„PARK REKREACJI – STAROŁĘKA MAŁA (ROBOTY BUDOWLANE)” – NR REF. PIM/08/19/ZP49/2018-170.

INFORMACJE UZUPEŁNIAJĄCE DO SIWZ

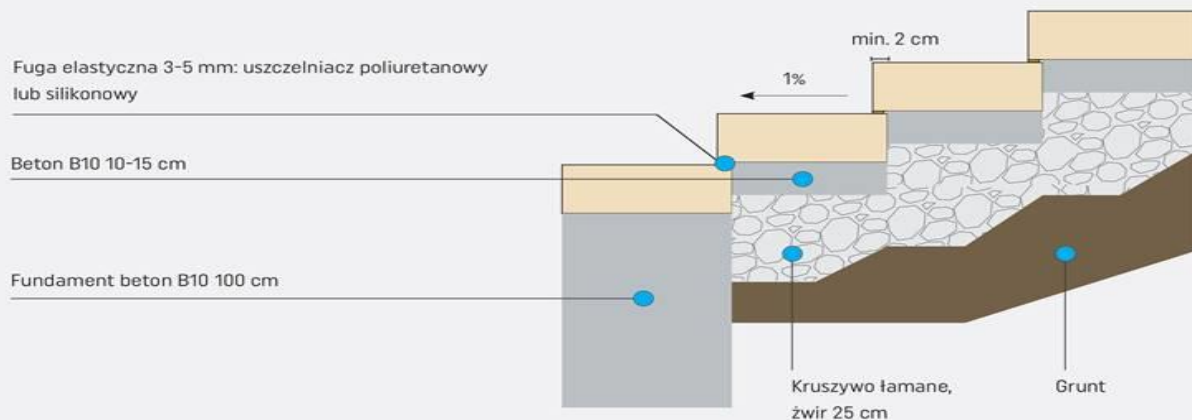
13. Proszę o zaznaczenie w projekcie lokalizacji montażu pergoli?

Pergola znajduje się pomiędzy zachodnią granicą działki a projektowanymi miejscami postojowymi. Lokalizacja pergoli zgodnie z poniższą grafiką:
